**Conseil économique et social**

Commission économique pour l'Europe**Comité des transports intérieurs****Forum mondial de l'harmonisation des règlements
concernant les véhicules****Groupe de travail du bruit****Soixante-troisième session**

Règlement n° 28 (Avertisseurs sonores)**Proposition de complément 5 au Règlement n° 28****Communication de l'expert de la Fédération de Russie***

Modèle A

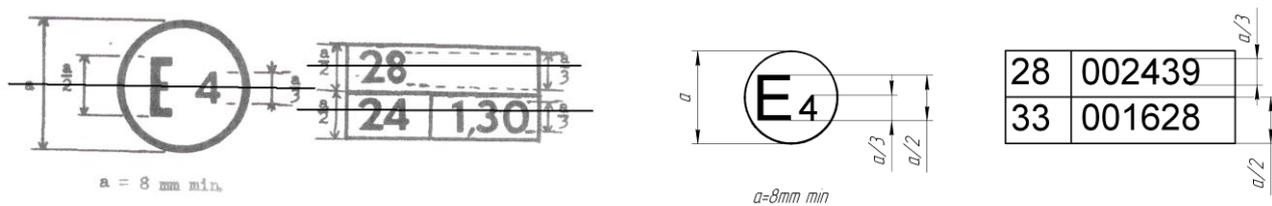
La marque d'homologation ci-dessus apposée sur un véhicule, indique que, en application du Règlement n° 28 le type de ce véhicule a été homologué aux Pays-Bas (E 4), en ce qui concerne la signalisation sonore. **Les deux premiers chiffres du numéro d'homologation signifient que le Règlement n° 28 était sous sa forme originale.**

16. Il est proposé de préciser les types de marques d'homologation. Le texte est modifié conformément à la pratique actuelle.

Positions du microphone pour le mesurage des paramètres acoustiques des avertisseurs sonores

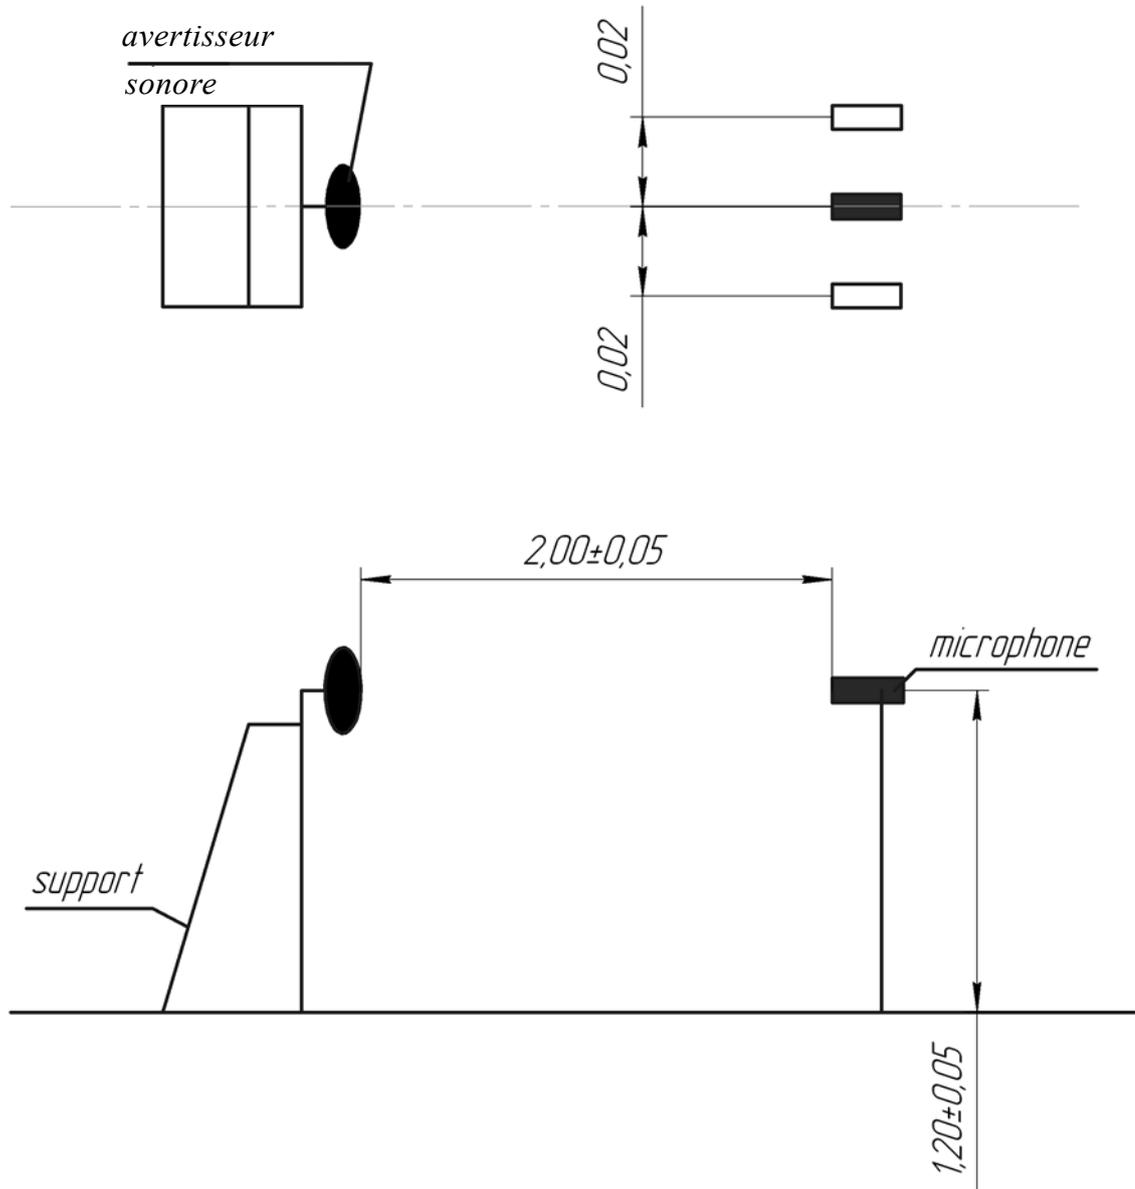
Le microphone doit être placé de façon que sa membrane soit à une distance de ~~$2,00 \pm 0,04$~~ **$2,00 \pm 0,05$ m** du plan de sortie du son émis par l'appareil. **Le microphone doit être placé face à la surface avant d'émission sonore de l'avertisseur dans la direction permettant de mesurer le niveau sonore maximal. Voir la figure à l'annexe 3.**

1. L'intitulé des sections 7, 10, 15 et 19 est modifié. Une nouvelle section 18 est ajoutée. De nouvelles annexes 4 et 5, qui contiennent des schémas, sont ajoutées.

Positions du microphone pour le mesurage de la signalisation sonore des automobiles

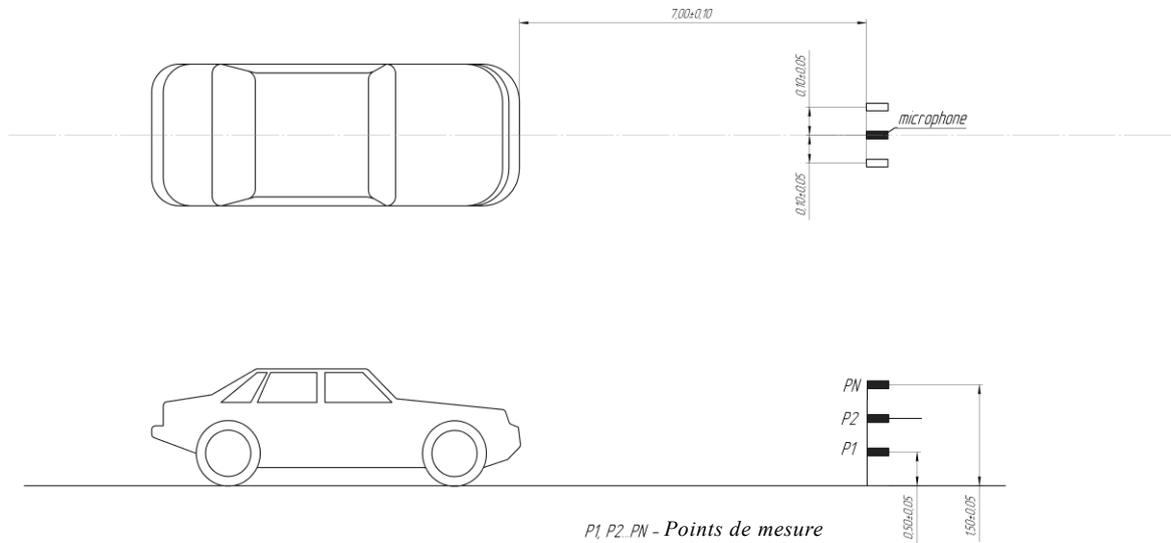
- ~~14.5~~ **14.3.4** Le microphone de l'appareil de mesure doit être placé approximativement (**± 0,10 m**) dans le plan longitudinal médian du véhicule;
